Dodatek č. 6 ke Smlouvě o dílo

číslo smlouvy zhotovitele: AV.24016.1.110/001/INV

Revitalizace objektu Vrbenského kasáren, evidenční číslo 26800017

ZMĚNOVÝ LIST

D.1.2.c.20._a. BETONOVÁ KONSTRUKCE ANGLICKÝCH DVORKŮ

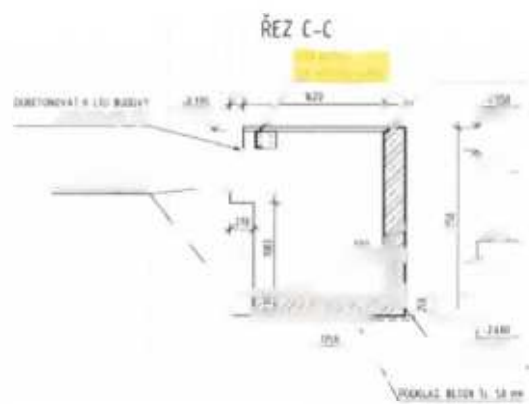
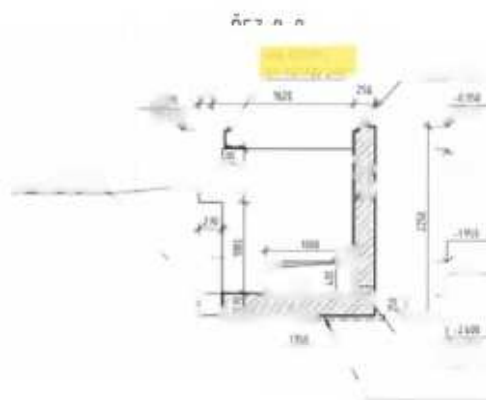
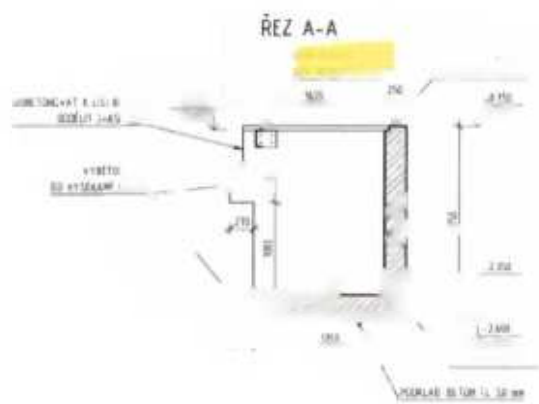
ZMĚNOVÝ LIST				66
Doplnění nosné konstrukce anglických dvorků				
Stavba:	Vybudování přírodovědecké expozice a návštěvního centra pro inovativní prezentaci přírodního dědictví Muzea východních Čech v Hradci Králové, Centrální krajský depozitář – SP			
Část stavby a stavební objekt:	A.4: Neuznatelné náklady			
Předkládá:	Společnost GEOSAN GROUP	Datum:	05.09.2025	
Odesláno / předáno:	Přílohy / počet listů			
poštou		1) Položkový rozpočet změny	1	listů
e-mailem		2) Projektové podklady	1	listů, výkresů
osobně		3) Fotodokumentace	0	listů
1 Technický popis změny:

D.1.1.b.2.15. REZ D-D - NS -841x1155

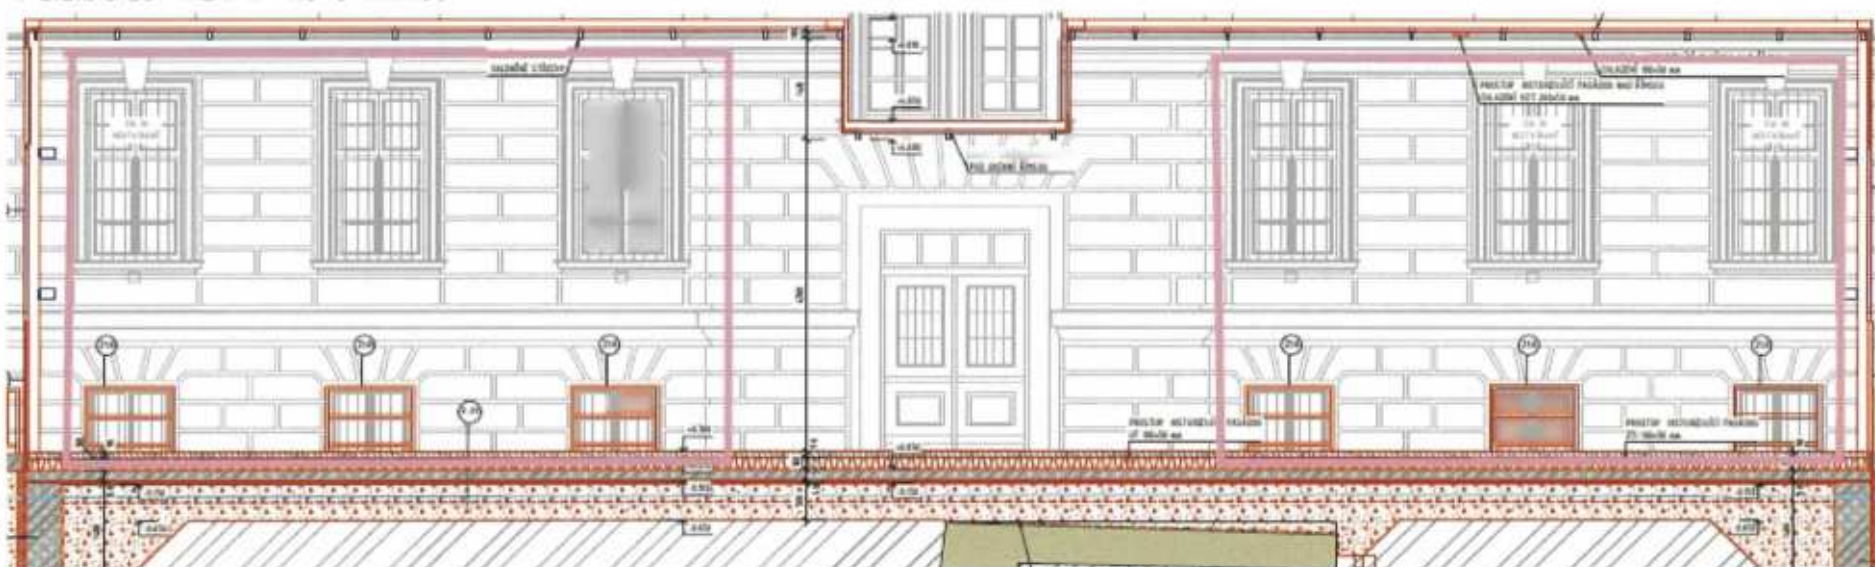
Rozsah neprováděných mříží je znázorněn v růžovém ohraničení.
